Modulo per la presentazione delle osservazioni per i piani/programmi/progetti sottoposti a procedimenti di valutazione ambientale di competenza statale

ID: Codice procedura (ID_VIP/ID_MATTM):10844

Impianto per la produzione di energia elettrica da fonte eolica, costituito da 6 aerogeneratori della potenza complessiva di 37,2 MW, un sistema di accumulo da 25 MW e relative opere connesse in località "Rempillo" nel comune di Pitigliano (GR).

TESTO DELLE OSSERVAZIONI

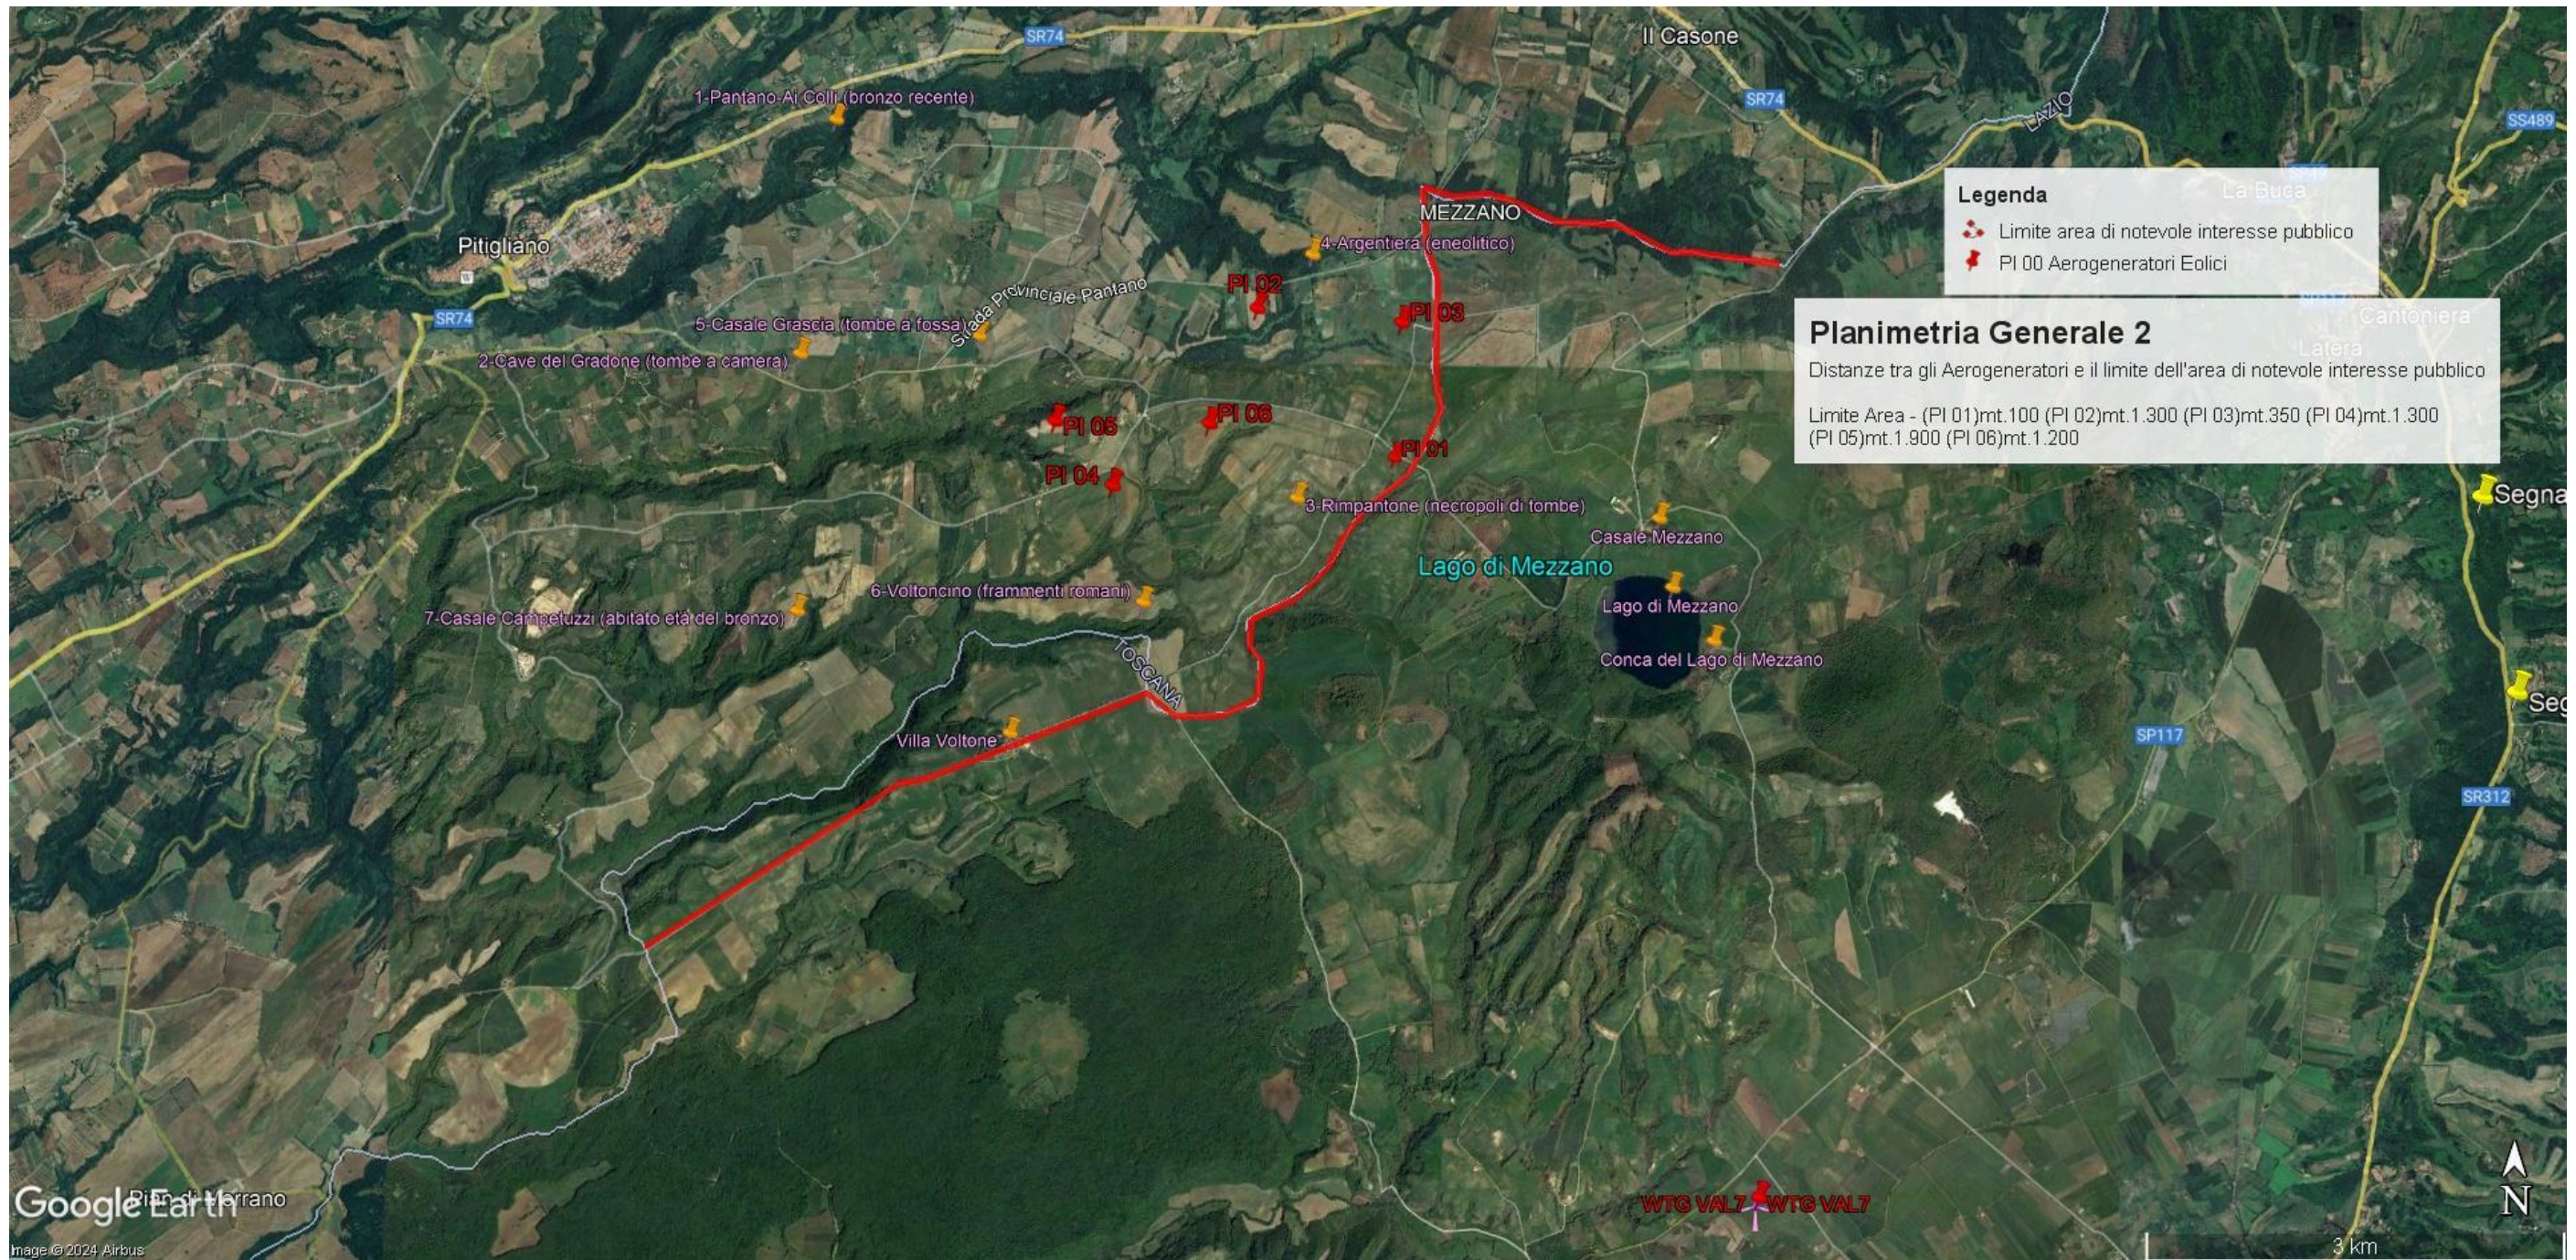
Immagine n. 1. Linea rossa indicante il confine Regioni Lazio-Toscana che coincide con parte del Perimetro del **vincolo di notevole interesse pubblico** ex art. 136 Codice Beni Culturali “ **Conca del Lago di Mezzano e territorio circostante**” ed i sei aerogeneratori localizzati con segnaposto rossi da P01 a P06 e ricadenti all’interno delle fasce di rispetto di 3 km dal bene vincolato e quindi in **area non idonea** al loro insediamento (ex art 20 co. 8 lettera c quater del D.Lgs n. 199/2021 e ss.mm.ii).

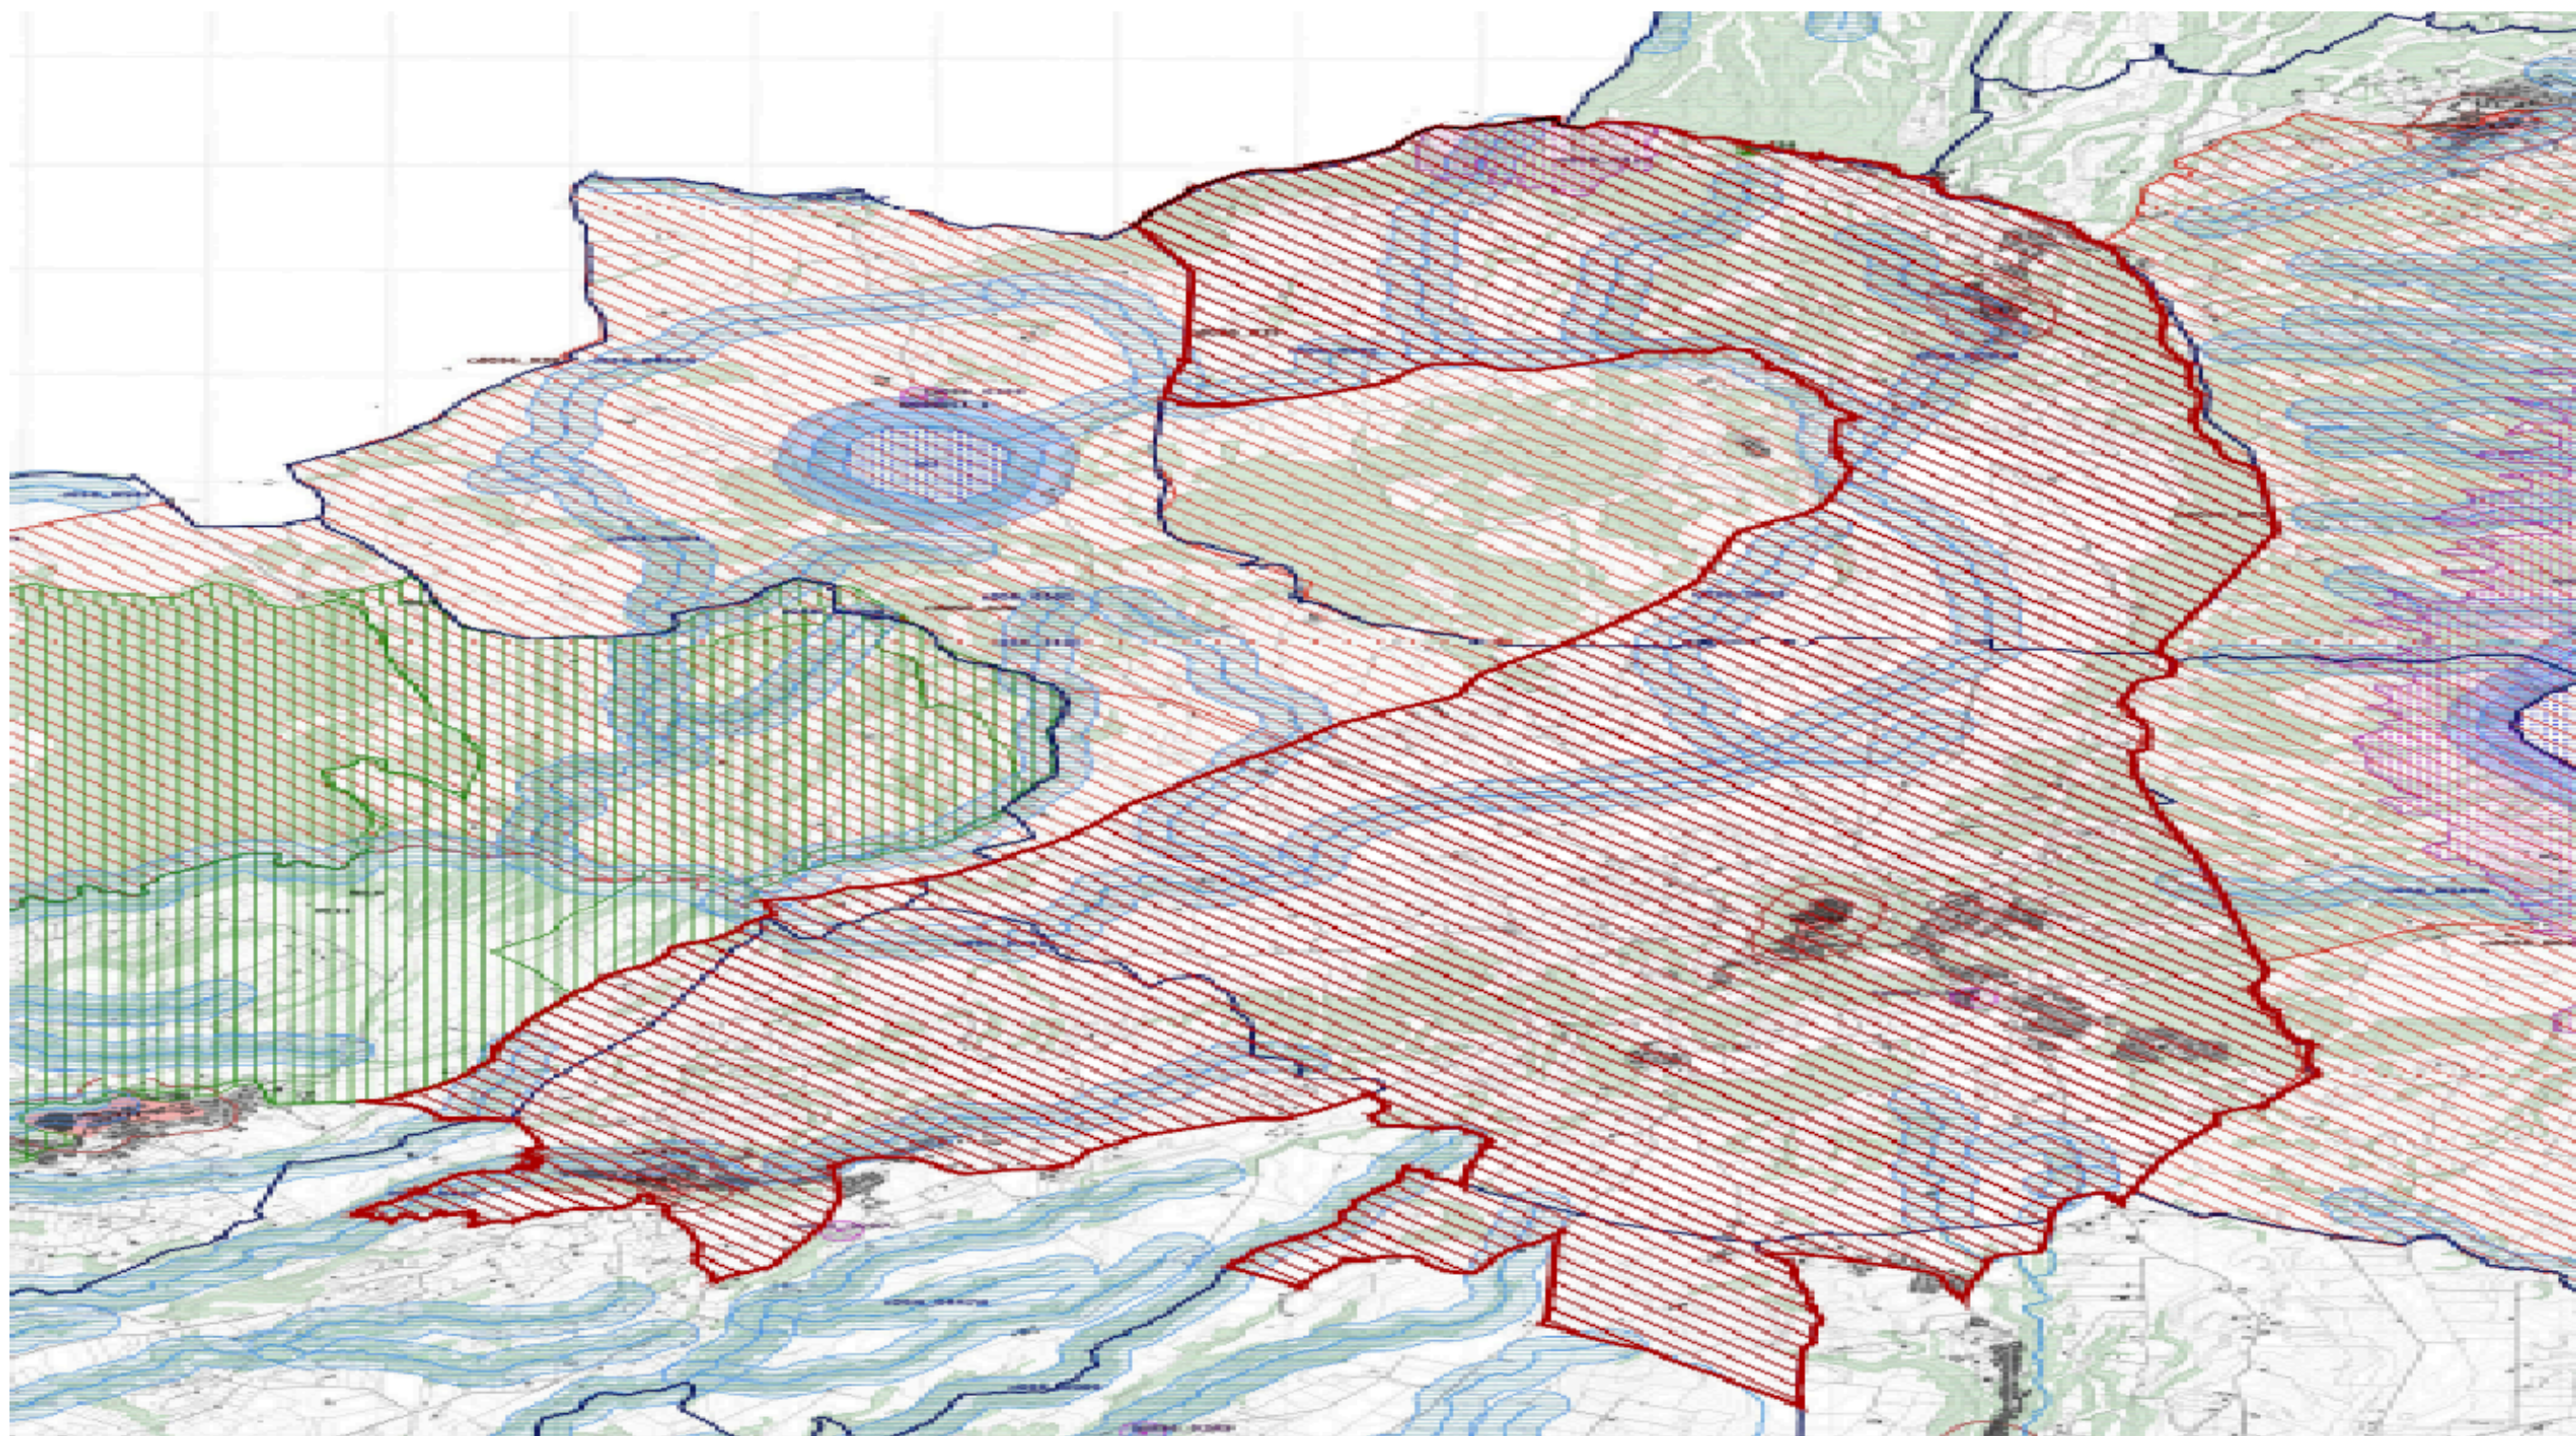
Alla luce del combinato disposto dal "vincolo sul patrimonio paesaggistico (artt. 136 e ss. e 142 del decreto legislativo n. 42/2004 e ss.mm.ii.) e sui beni culturali" (artt. 10 e ss. del decreto legislativo n. 42/2004 e ss.mm.ii.) e dal comma 8 lettera c-quarter del D.Lgs 191/2021 e ss.mm.ii si evince che, ad oggi, le aree in cui sono previsti gli insediamenti dei sei aerogeneratori dell'impianto eolico denominato "Rempillo" non sono idonee perché ricadono tutte all'interno della fascia di rispetto dei **beni paesaggistici di notevole interesse pubblico denominati "Conca del Lago di Mezzano e territorio circostante" (D.M. 22.05.1976)** comprendente anche il **vincolo "Selva del Lamone" (D.M. 22.05.1984)** tutelati **dall'art. 136 del Codice del Beni Culturali e del Paesaggio** e in particolare un aerogeneratori (P01) è a 100 metri dal primo vincolo citato e gli altri cinque compresi in una distanza massima tra 1 km e 2 km (vedi immagine n. 1 dell'ALLEGATO). Nella fascia di rispetto dei 3 km anche la porzione di vincolo rappresentato dalla Selva del Lamone che gode di altre importanti tutele in quanto Riserva Naturale regionale (L. 394/91 e L.R. 29/97), Zona di Protezione speciale (ZPS) insieme ai Monti di Castro collegati tra loro da una Zona di Conservazione Speciale (ZSC), il sistema fluviale Fiume Fiora-Olpeta. La Selva del Lamone oltre il vincolo paesaggistico di notevole interesse pubblico che la rende area non idonea all'installazione degli impianti FER anche nelle sue fasce di rispetto dei 3 km, gode di un'altra tutela che ne rivela l'importanza di area di importanza internazionale per l'avifauna IBA (012) che viene collegata all'altra IBA (099) Lago di Bolsena attraverso la ZPS Caldera di Latera e la ZSC Lago di Mezzano che insieme sono compresi nel vincolo paesaggistico "Conca Lago di Mezzano..." e verranno uniti dal nuovo vincolo paesaggistico "*Ambito paesaggistico, geologico e geomorfologico dell'orlo della caldera di Latera e delle sue pendici interessate dai centri eruttivi periferici*" (si veda a riguardo la proposta pubblicata sul sito del MIC in data 09/08/2023 e

l'immagine n. 2 dell' ALLEGATO) all'area di notevole interesse pubblico "Conca del lago di

Bolsena” (D.M. 24.10.1960). Praticamente una vasta zona che per interesse paesaggistico e naturalistico oltre che storico, archeologico e identitario rappresenta un unicum nel panorama nazionale.
